关于中冶·黄石公园规划条件核实有关情况的公示

根据黄石中冶置业有限公司申请，我局对中冶·黄石公园项目进行现场核验，实际建成情况与规划许可存在以下不一致：1、根据供电部门意见，一期新增两处配电房，二期AB组团室外配电房位置调整。2、根据二次深化设计，一期增加一处门卫室、四处人防地下室疏散口，二期B组团增加室外公共电梯。3、二期D组团商业及2#、3#门卫室发生位移，经第三方日照复核，满足规范要求，并通过专家论证。为广泛听取意见，根据《中华人民共和国城乡规划法》和《关于城乡规划公开公示的规定》（建规[2013]166号）要求，现予公示。在公示期间，有关单位或个人对以上公示内容有何意见或建议，可通过以下方式反映。

一期添加出地面人防楼梯位置

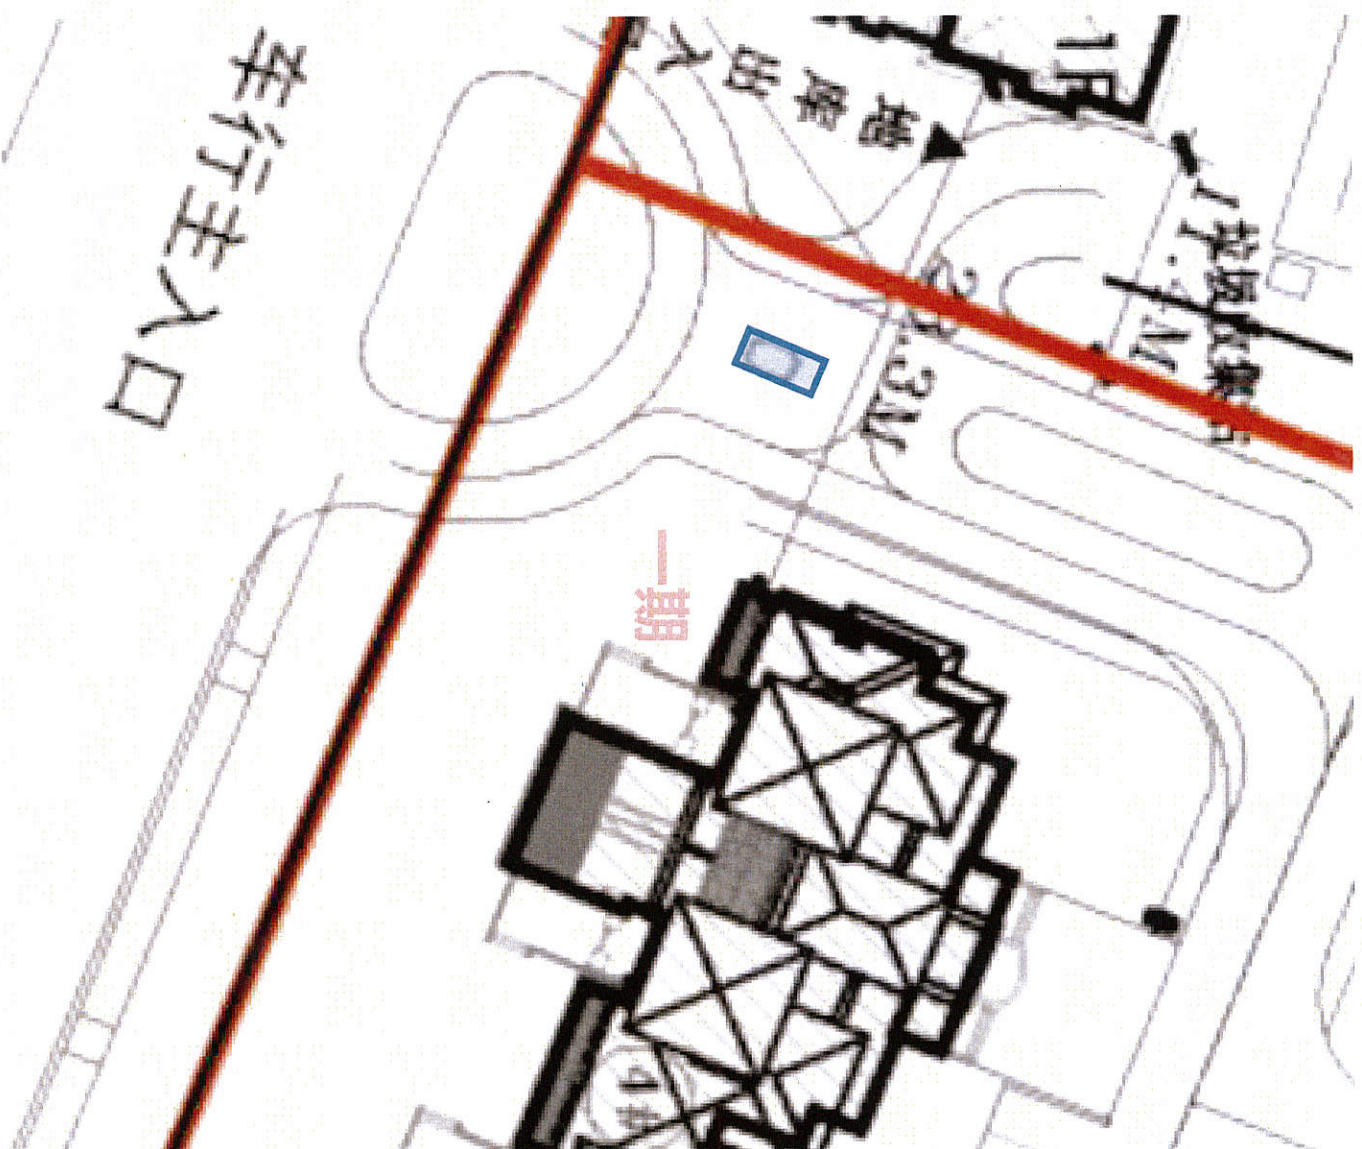
根据人民防空工程设计
规范GB50225-2005第四
章安全疏散，第06.4.1.1条，
每个防火区宜有一个直通地
上的安全出口。因此一期人
防二次深化设计时有四个人
防直通地面出口，面积总
和为85.25 m²。
